REPÚBLICA DE COLOMBIA
SUPERINTENDENCIA DE INDUSTRIA Y COMERCIO

RESOLUCIÓN --- 74755

Por la cual se resuelve un recurso de apelación

Rad. PCT/12-013779

Figura 5 del documento D1

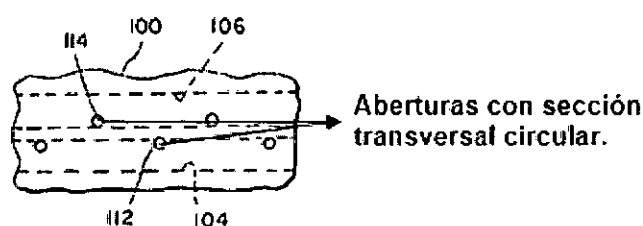
Los medios de unión comprenden una placa de soporte unida fijamente al frente del dispositivo y que tiene primer y segundo puertos que se extienden a través de éste, la placa de soporte comprende una estructura para unir el dispositivo a los medios para proporcionar líquido al dispositivo.	Los medios (74, 76, 78; Fig.1) de unión comprenden una placa de soporte (78) unida fijamente al frente del dispositivo y que tiene primer (80) y segundo (82) puertos que se extienden a través de éste, la placa de soporte comprende una estructura (76) para unir el dispositivo a los medios para proporcionar líquido al dispositivo (Fig. 1).
La geometría en sección transversal de las aberturas se selecciona del grupo que consiste en circular, elíptica y trapezoidal.	La geometría en sección transversal de las aberturas (114) y (116) es circular (Fig. 5).

De acuerdo con lo anterior, contrario a lo afirmado por el recurrente, el documento antecedente sí divulga "...la geometría en sección transversal de las aberturas que se selecciona del grupo que consiste en circular, elíptica y trapezoidal.", toda vez que las aberturas (114) y (116) son de sección transversal circular. Lo anterior, puede observarse en la Figura 5 del documento D1, la cual se muestra a continuación. Asimismo, según como está redactada la expresión citada, esta Oficina puede concluir que las secciones transversales elíptica y trapezoidal son características opcionales de la creación reclamada. En consecuencia, la reivindicación 1, allegada en el escrito radicado bajo No. 12-013779-00009-0000, no contiene características novedosas.

Por lo anteriormente expuesto, se reitera que el objeto de la solicitud en estudio no cumple con los requisitos de patentabilidad legalmente previstos, específicamente el de novedad; en consecuencia, no se halla mérito para revocar la decisión impugnada.
